1. Inleiding

Naar aanleiding van het overleg van de werkgroep Water van donderdag 2 februari 2016 heeft Hilga Sikma (Waternet) namens de waterschappen aan RWS-GPO een aantal vragen gesteld over de gevolgen van de Selectieve Onttrekking voor het waterbeheer. Het primaire doel van de selectieve onttrekking is het wegnemen van de extra zoutbelasting die ontstaat t.g.v. de nieuwe sluis bij IJmuiden. Het recente onderzoek van Deltares heeft aangetoond dat hieraan voldaan kan worden. Een belangrijke randvoorwaarde voor de selectieve onttrekking is dat zij slechts een minimale invloed mag hebben op de afvoercapaciteit van het spui/gemaal. In de komende periode wordt deze randvoorwaarde verder uitgewerkt tot een functionele eis voor het ontwerp van de selectieve onttrekking. Uitgangspunt daarbij is voornamelijk een vaste constructie met zo min mogelijk bewegende delen. Deze memo gaat in op de vragen van de waterschappen en de nog openstaande vragen die daarmee samenhangen. Het is daarmee een groeidocument. De huidige versie geeft een tussenstand.

3. Vragen Waterschappen

Figuur 2 Effect dichtheid zonder (links) en met selectieve onttrekking (rechts)

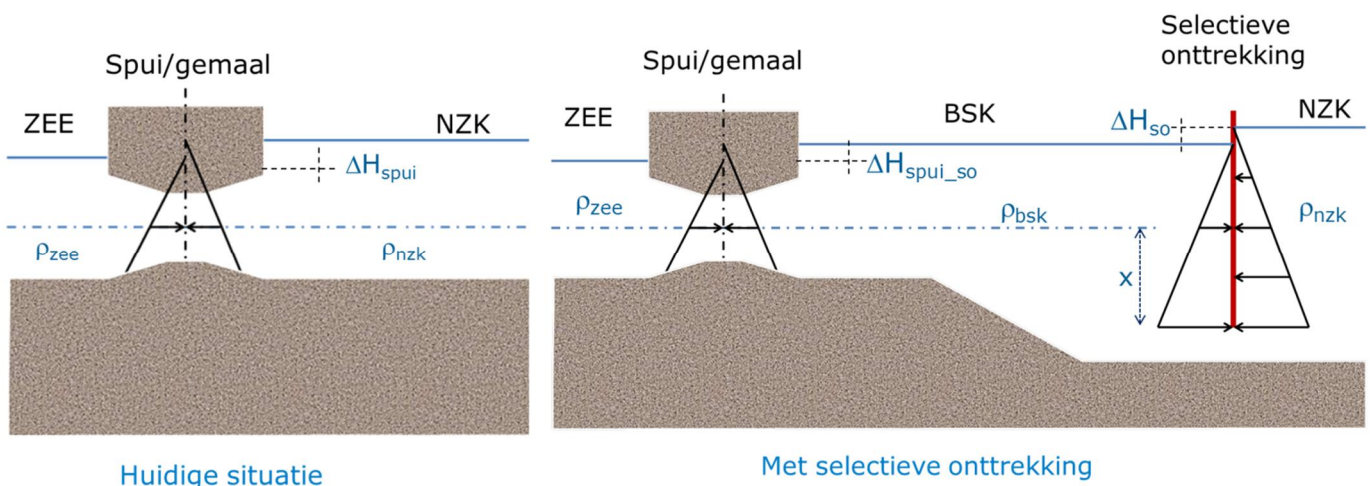
4. Wat betekent het extra verhang over de selectieve onttrekking voor de werking van de spui en gemaal? Het Binnenspuikanaal (BSK) kan sneller een iets lager peil krijgen dan het NZK en dat kan effect hebben op de duur van spuien en malen.

de waterstand lager zijn dan op het Noordzeekanaal. Dit geeft een extra verval over de selectieve onttrekking, dat afhankelijk is van de dichtheid op het Binnenspuikanaal en de diepte waarop de opening in de selectieve onttrekking zich bevindt. Dit verval is onafhankelijk van de afvoer en noemen we het statische verval. Bij het spui/gemaal treedt een vergelijkbaar effect op omdat de dichtheid in de Buitenhaven weer groter is dan in het Binnenspuikanaal. Dit compenseert een deel van het verval over de selectieve onttrekking. Omdat de spuiopening en de maalopening minder diep ligt dan de opening van de selectieve onttrekking is het resultaat dat er t.o.v. de huidige situatie een extra (negatief) verval ontstaat tussen het NZK en de buitenhaven.

Het totale statische verval over de combinatie van spui/gemaal en selectieve onttrekking is groter dan het verval in de huidige situatie. Het extra verval is afhankelijk van de 3 dichtheden (Noordzeekanaal, Binnenspuikanaal en Buitenhaven) en van het hoogteverschil tussen de openingen in het spui/gemaal en de selectieve onttrekking. In figuur 2 zijn beide situaties (met en zonder selectieve onttrekking) geïllustreerd.

Voor het spuien heeft het extra verval door de dichtheidsverschillen hetzelfde effect als hiervoor beschreven bij de hydraulische weerstand van de selectieve onttrekking. Het extra verval resulteert in een verkorting van het spuivenster en een afname van het spuiverval t.o.v. de huidige situatie. Er zal dus minder gespuid kunnen worden en daardoor zal er meer en vaker gepompt moeten worden. Hierdoor zal het onderhoud aan de pompen kunnen toenemen en dat heeft mogelijk invloed op de beschikbaarheid van de pompen. Het effect daarvan op de waterstanden zal nader onderzocht moeten worden. Het pIHP model voor het gemaal/spui kan inzicht geven in de effecten op het onderhoud en met het DEZY model kan dan bepaald worden wat dat voor de waterstanden betekent.

Figuur 5 Maalcapaciteit en pompverlies

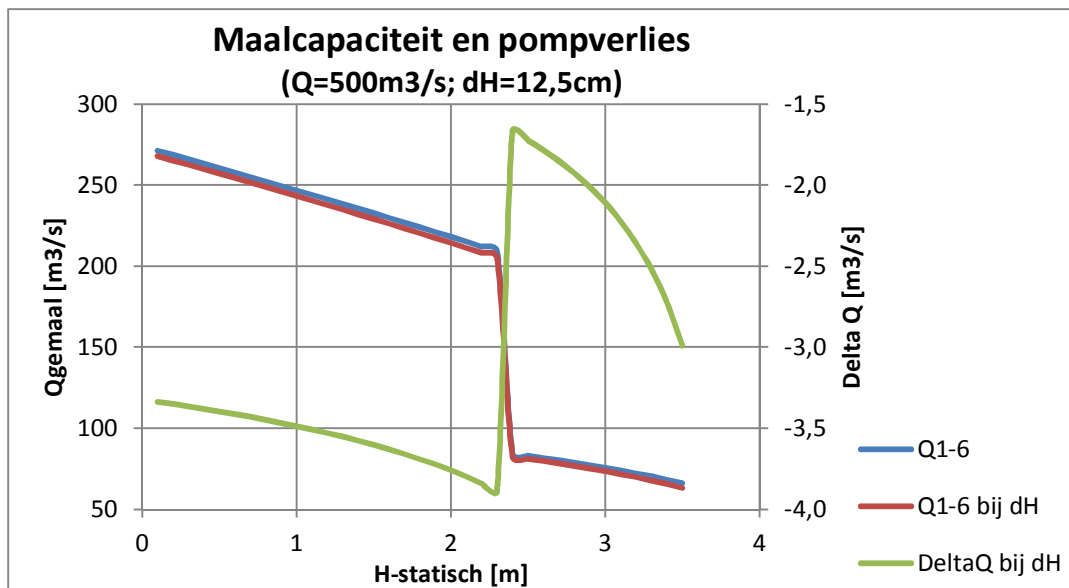
2. Wat is het verhang over het kunstwerk selectieve onttrekking zelf?
3. Wat is het effect van de selectieve onttrekking op de capaciteit van gemaal IJmuiden? O.a. ivm zout water afvoer en dus grotere dichtheid? Hoeveel neemt de capaciteit t.o.v. de huidige situatie af?

In de huidige situatie wordt het verval waarbij gespuid kan gaan worden bepaald door het dichtheidsverschil tussen het Binnenspuikanaal (BSK) en de Buitenhaven. In de huidige praktijk wordt het spuien gestart als de waterstand in de Buitenhaven meer dan 16 cm lager is dan in het Noordzeekanaal en na het spuivenster gestopt wanneer de waterstand in de Buitenhaven 12 cm lager is. Dit om te voorkomen dat zout water het Noordzeekanaal in stroomt. Door SO wordt daaraan een extra verval toegevoegd door de dichtheidsverschillen over de SO en het spui/gemaal, en door de stromingsweerstand van de SO. Bij de dichtheid die de SO naar verwachting op het BSK kan realiseren (gemiddeld ca. $1,012\text{kg/l}$) betekent dit een extra verval van ca. 4cm door dichtheidsverschillen³ en bij $500\text{m}^3/\text{s}$ en een effectieve doorstroomopening van 480m^2 ca. 6 cm extra door stromingsweerstand: 10 cm in totaal. Het spuivenster neemt hierdoor af⁴.

Deltares heeft op basis van gegevens uit 2014 (een jaar met gemiddelde omstandigheden) een globale analyse gemaakt van de verschillen in pomp- en spuidebieten die de SO in 1 jaar oplevert. Daaruit kan geconcludeerd worden dat bij een doorstroomopening in de SO van 500m^2 ruim 25% (=ca. $10\text{m}^3/\text{s}$) van het jaargemiddelde spuidebiet verloren gaat en moet worden gecompenseerd door meer te pompen. Hierdoor zal ook het onderhoud aan de pompen kunnen toenemen en dat heeft mogelijk invloed op de beschikbaarheid van de pompen. Dit zal nog verder moeten worden uitgezocht. In paragraaf 4.3 wordt hierop nader ingegaan.

Daarnaast neemt onder gelijke omstandigheden de opvoerhoogte van de pompen met SO iets toe doordat de dichtheid in het BSK hoger is dan nu én omdat de waterstand in het BSK lager is geworden. Dit verschil is bij de verwachte dichtheid op het BSK ca. 7cm. Afhankelijk van de afvoer kunnen daar nog enkele cm's bij komen door de waterstandsverlaging op het BSK door stromingsweerstand (zie ook vraag 2). Hierdoor neemt de pompcapaciteit en de maximale opvoerhoogte iets af. Op basis van de pompkarakteristiek (relatie opvoerhoogte en pompdebiet) kan bepaald worden hoeveel het debiet afneemt. De pompkarakteristiek is voor de oude Stork pompen anders dan voor de Nijhuis pompen [2]. In figuur 5 is de totale maalcapaciteit van alle pompen als functie van de opvoerhoogte (H-statisch) weergegeven zonder SO (Q1-6) en met SO (Q1-6 bij dH) bij een afname van de opvoerhoogte van 12,5cm voor een afvoer van $500\text{m}^3/\text{s}$.

De scherpe overgang in de figuur ontstaat wordt veroorzaakt door het verschil in maximum opvoerhoogte van de Stork pompen (2,3m) en de Nijhuis pompen (3,5m). Omdat de maximum opvoerhoogte afneemt met 12,5cm zit de scherpe overgang bij ca 2,2m opvoerhoogte. Dit resulteert in een maximale afname op van $3,8\text{m}^3/\text{s}$ bij 2,2m opvoerhoogte (ca 1,5%) en voor grotere opvoerhoogte maximaal $3\text{m}^3/\text{s}$ bij ca. 3,4m opvoerhoogte (ca 4,5%). Door de afname van pompcapaciteit zal er met SO langer gepompt moeten worden om dezelfde hoeveelheid water af te voeren. Omdat de maximum opvoerhoogte lager wordt neemt de maximale buitenwaterstand waarbij nog gepompt kan worden ook af. Er kan dan langer niet gepompt worden. Zie ook figuur 4.

Het verlies aan afvoercapaciteit kan gecompenseerd worden met extra pompcapaciteit of (indien mogelijk) voormalen. Hoeveel pompcapaciteit hiervoor nodig is moet nog worden uitgezocht. Dit zal worden meegenomen in de net gestarte verkenning van WNN naar de toekomst van het gemaal. In paragraaf 4.2 wordt op basis van berekeningen met het DEZY model hier al een indicatie voor gegeven.

Figuur 6 Invloed zeespiegelstijging (incl. falen pompen)

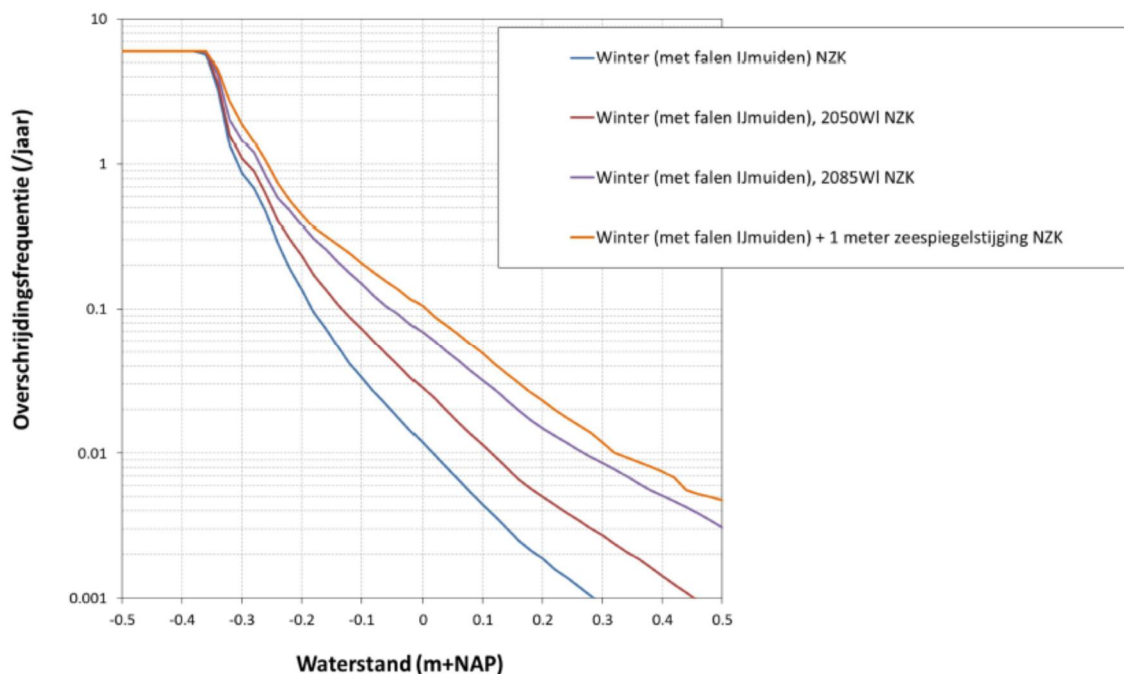
5. Wat is het effect van de selectieve onttrekking in de toekomst als klimaatverandering optreedt en bijv. ook extra gemaalcapaciteit is bij gebouwd? B.v. uitgaan van $100 \text{ m}^3/\text{s}$ extra gemaalcapaciteit en hogere zeestanden. Wat betekent dit voor bovenstaande vragen?

Zeespiegelrijzing zal leiden tot een afname van spuicapaciteit waardoor er meer gepompt zal moeten worden. Met extra pompcapaciteit (bijvoorbeeld $100\text{m}^3/\text{s}$) kan dat worden opgevangen. Met selectieve onttrekking neemt de spuicapaciteit verder af en zal nog

meer en langer gepompt moeten worden. Zolang de maximale opvoerhoogte niet wordt bereikt zal het effect hiervan op de waterstanden gering zijn. Bij extreme omstandigheden (grote afvoeren en/of hoge zeestanden) zal de maximale opvoerhoogte eerder bereikt worden en kan er langer niet gepompt worden (zie ook het antwoord op vraag 3). Door hier rekening mee te houden bij het vergroten van de pompcapaciteit voor zeespiegelstijging kan dit gecompenseerd worden. Hoeveel extra pompcapaciteit en welke opvoerhoogte hiervoor nodig is moet nog worden uitgezocht. Dit wordt meegenomen in de net gestarte verkenning van WNN naar toekomst gemaakt.

In de faalkansstudie met DEZY 2.0 [3] is voor verschillende scenario's van zeespiegelstijging de invloed op de overschrijdingslijn van de gemiddelde waterstand in het NZK onderzocht voor het winterhalfjaar (maatgevend voor de maximum waterstanden). Zie onderstaande figuur. Daarbij is ook rekening gehouden met het falen van de pompen. Een stijging van 1m geeft bij 1/100jaar een toename van de gemiddelde waterstand op het NZK van ca 30cm. Zonder rekening te houden met falen is dat 23cm [4].

Figuur 7 Invloed selectieve onttrekking

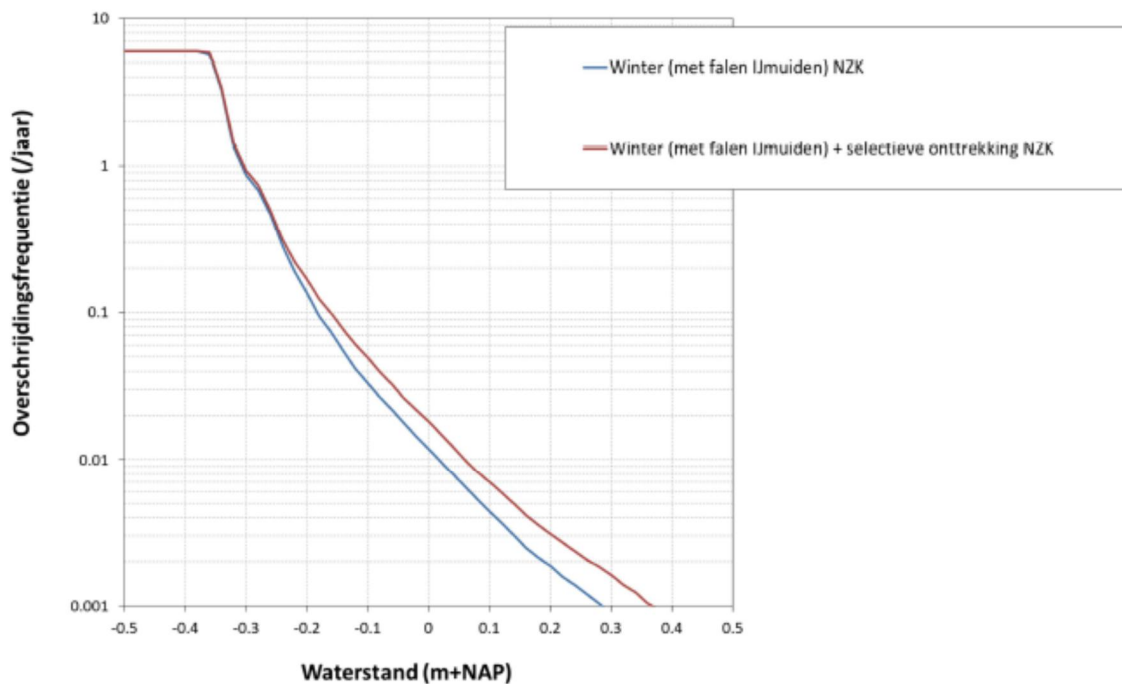
4.2 De invloed van SO op het watersysteem en de mogelijke maatregelen daartegen.

In de faalkansstudie met DEZY 2.0 is de invloed van SO op de gemiddelde waterstanden in het NZK onderzocht voor het winterhalfjaar (maatgevend voor de maximum waterstanden). In de faalkansstudie wordt rekening gehouden met het falen van de

pompen in het gemaal en de spuifunctie op basis van de faalkansen uit laatste P-IHP analyse voor het gemaal en de spuisluis. In onderstaande figuur is het resultaat van deze analyse weergegeven met een overschrijdingslijn voor de gemiddelde waterstand op het NZK.

Het effect van SO is daarbij geschematiseerd tot een verlaging van de waterstand op het BSK met 0,12m, representatief voor de gemiddelde dichtheid in het BSK met SO (1012kg/m^3) bij een afvoer van ca $500\text{m}^3/\text{s}$. Het geeft daarmee een bovengrens van het effect omdat de afvoer meestal lager zal zijn. Ter vergelijking: bij $200\text{m}^3/\text{s}$ is de totale waterstand verlaging 0,08m.

Voor het maximale peil op het NZK ligt er geen harde eis waaraan deze moet voldoen. In eerdere studies (o.a. ROBAMCI Kunstwerken, 2016) is hiervoor bij 1/100 jaar een waterstand van 0 m NAP gehanteerd. Dat is volgens de waterakkoorden ook de stand waarbij RWS een maalstop kan opleggen. Volgens het DEZY rapport treedt 0 m NAP nu op bij een herhalingsstijd van 85 jaar ofwel bij een frequentie van $1/85=0,12/\text{jaar}$.

Vooralsnog wordt gekeken naar de effecten op de waterstanden bij 0,01/jaar.

Daarbij neemt de waterstand volgens de DEZY analyse met ca. 5 cm toe.

Figuur 8 Invloed pompcapaciteit (zonder falen)

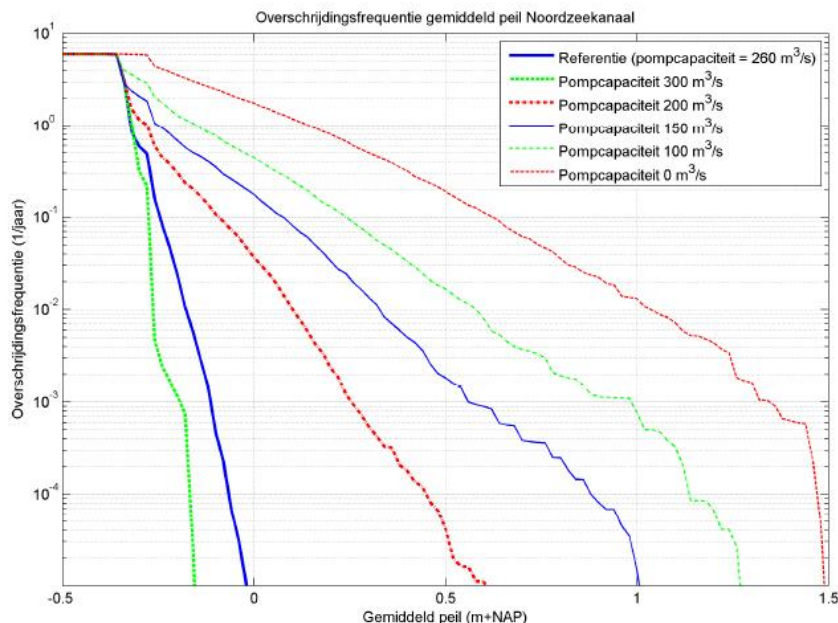
Invloed pompcapaciteit

In een studie met DEZY [4] is onderzocht wat het effect van extra pompcapaciteit is. Daarbij werd nog **geen** rekening gehouden met falen van de pompen. In figuur 8 is de invloed van meer en minder pompcapaciteit weergegeven.

Hieruit blijkt dat het toevoegen van $40\text{m}^3/\text{s}$ extra pompcapaciteit bij 1/100jaar frequentie zorgt voor een verlaging van de gemiddelde waterstand op het NZK met ca 10cm . Of dat effect ook zo groot is als rekening wordt gehouden met falen van de pompen is nog niet onderzocht. Het lijkt hiermee wel een kansrijke maatregel om het

effect van selectieve onttrekking (5cm bij 1/100jaar) te compenseren. De figuur laat ook duidelijk zien dat het effect van minder pompcapaciteit heel groot is.

Figuur 9 Invloed onderhoud

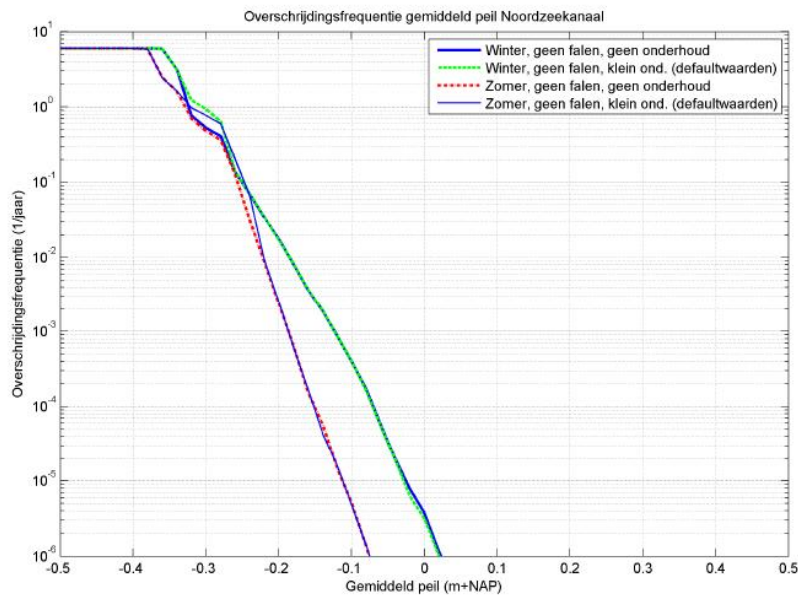
4.3 *Invloed van (extra) onderhoud pompen door SO op watersysteem NZK*

Uit de berekeningen voor de **zomerperiode** blijkt dat de invloed van het onderhoud (groot en klein samen) op de overschrijdingslijn van de waterstanden op het NZK tot een frequentie van 0,01/jaar maximaal +0,10m bedraagt. Daarbij maakt het voor het verschil niet uit of falen van de pompen wel of niet wordt meegenomen. Met falen zijn de waterstanden uiteraard wel hoger (ca. 3 cm).

De hierboven beschreven invloed van het onderhoud wordt in grote mate bepaald door het groot onderhoud. Uit berekeningen waarin klein onderhoud apart (zonder groot onderhoud) is bekeken blijkt dat die invloed alleen zichtbaar is bij de hogere frequenties van 1/jaar tot 0,1/jaar. Het verschil is dan maximaal 2 cm. Bij lagere frequenties (vanaf 0,01/jaar) is de invloed verwaarloosbaar. Zie figuur 9 voor de resultaten zonder falen. Met falen zijn de verschillen vergelijkbaar.

Om de invloed van de verhoogde pompinzet door SO op het onderhoud te bepalen wordt geprobeerd dat via het P-IHP van het gemaal vast te stellen. Zodra dat bekend is kan met DEZY de invloed daarvan op de waterstanden bepaald worden. Gezien het beperkte effect van onderhoud op de waterstanden wordt verwacht dat de invloed van extra onderhoud ook beperkt zal zijn.
